INLEIDING.1. ALGEMEEN.

TECHNISCHE INSTRUCTIES EN MEDEDELINGEN (SECTIE 0) NO. 8/79

MAIN BEARINGS AUX. ENGINES WERKSPoor TMA 276

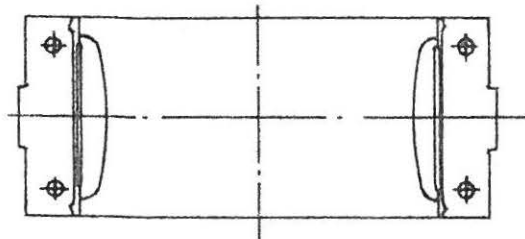
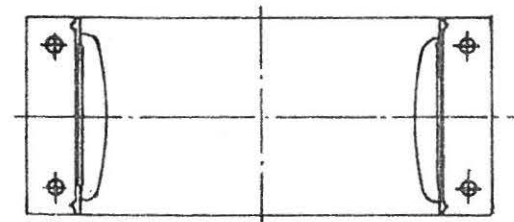
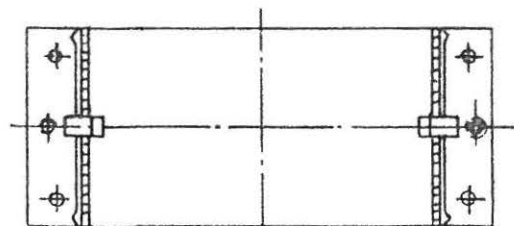
5. For the lower halves of the bearing, three models exist o/b our ships :
 - i) Lower halves with collar (Werkspoor drwg. No.3365012) are used o/b STR.SINGAPORE and STR.JOHORE.
 - ii) Lower halves without collar (Werkspoor drwg. No.3365043) are fitted o/b STR.MAGELHAEN, NEDLLOYD VAN DIEMEN, NEDLLOYD RIO, STR.CLARENCE, NEDLLOYD CUMBERLAND, NEDLLOYD CLEMENT and 4 Dutch F-vessels.
 - iii) Another type of lower halves without collar (Werkspoor drwg. No.3365046) are installed o/b STR.CHATHAM and STR.COLOMBO.

6. The differences between item ii) and item iii) are only the oil grooves and two lifting thread holes are added on the latter. Subject lower halves can be interchanged without doubt.

7. As to the lower halves designed with a collar to fit in the spigot in the bedplate pocket (model i), these lower halves can be exchanged for the models (ii) and (iii). The lower halves are kept in its place by the cap by means of four dowelpins. This dowelpin construction has been fitted in all three subject models. However, because there is a smaller contact area between lower bearing and bedplate pocket, the heat transfer from bearing to bedplate will be reduced.
8. Lower halves designed without collar (models ii and iii) can be exchanged for model i with collar, after this collar has been machined off.

20/22 T DEKKRANEN - BEVESTIGING KLEPGELEIDER
TERUGSLAGKLEPPEN HYDRAULISCHE MOTOR LUFFING GEAR

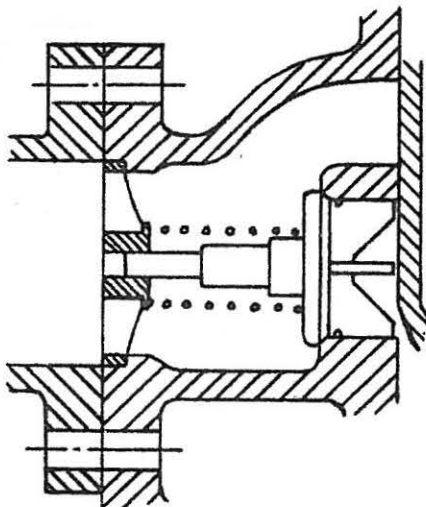
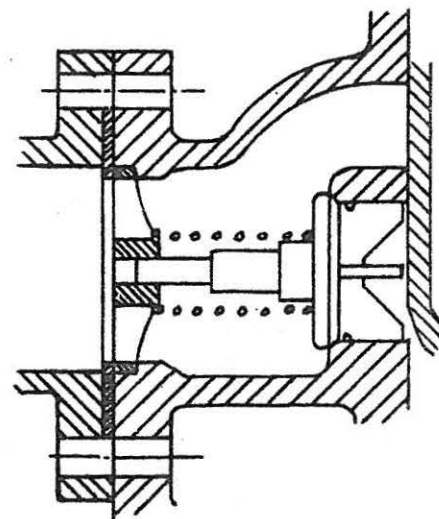
Klepgeleider zonder borging met zware passing aangebracht.

Borging d.m.v. stalen ring.

5. Gaarne verzoeken wij de Hoofdwerktuigkundigen van de betreffende schepen e.e.a. te controleren en zonodig te verbeteren.
